Gemeinde Appen

Beschlussvorlage

Bebauungsplanes Nr. 32 für eine Fläche südlich der Hauptstraße und westlich der Straße Eekhoff; hier: Abwägung der Stellungnahmen aus der regulären Beteiligung

Gemeinde Appen, Aufstellung des Bebauungsplans Nr. 32 "südlich Hauptstraße, westlich Eekhoff" Beteiligung gem. § 13 a Abs. 2 Nr. 1 i.V.m §§ 4 Abs. 2, 3 Abs. 1 und 2 Abs. 2 BauGB

Bildmontage aus B-Plan, Bestandsgebäuden und Vorzugsvariante OEK (Quellen: Planzeichnung, Begründung und Geoportal Kreis Pinneberg)

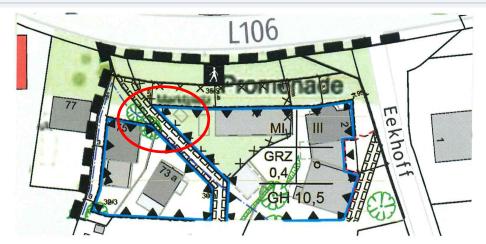
In Abschnitt 3.4 der Begründung wird als einer der Gründe für die Überplanung des Gebietes das Ortsentwicklungskonzept der Gemeinde Appen aus dem Jahr 2008 genannt. Hiernach werde im/am Plangebiet die Verödung des neuen Ortskerns vorgesehen und an der Hauptstraße eine Promenade angedacht, die das Bürgerhaus und die neue KiTa im Westen mit den Läden im Osten verbinden soll. Im Plangebiet selbst soll langfristig auch ein Marktplatz entwickelt werden.

Dieses ist im Ortsentwicklungskonzept als "Vorzugsvariante" von mehreren Alternativen dargestellt. Legt man jedoch die Plandarstellung des B-Planes mit der (in der Begründung auf Seite 9 dargestellten) Zeichnung der Vorzugsvariante des Ortsentwicklungskonzeptes und einer Darstellung der Bestandsgebäude (Quelle: Geoportal Kreis Pinneberg) übereinander, so wird erkennbar, dass die Grenze des zulässig bebaubaren Bereiches auch das Flurstück 35/5 einschließt, auf dem jedoch gemäß Planziel und

Ich rege an, die Grenze des bebaubaren Bereiches (blaue Linie mit schwarzen Dreiecken) so zu verändern, dass sie das Flurstück 35/5 (und damit den als Promenade/Marktplatz vorgesehenen Bereich - oben grün eingefärbt -) nicht mit einschließt. Auf die dort bereits vorhandene Bebauung hätte das keinen Einfluss, da diese Bestandsschutz genießt. Es würde jedoch eine von der Gemeinde nicht gewollte (den Planzielen der Ortsentwicklung zuwiderlaufende) weitere Bebauung dieses Bereiches verhindern.

Die Baugrenze wurde soweit zurückgenommen, so dass der vorhandene Gebäudebestand planungsrechtlich gesichert wird. Die Errichtung des Marktplatzes wäre möglich.
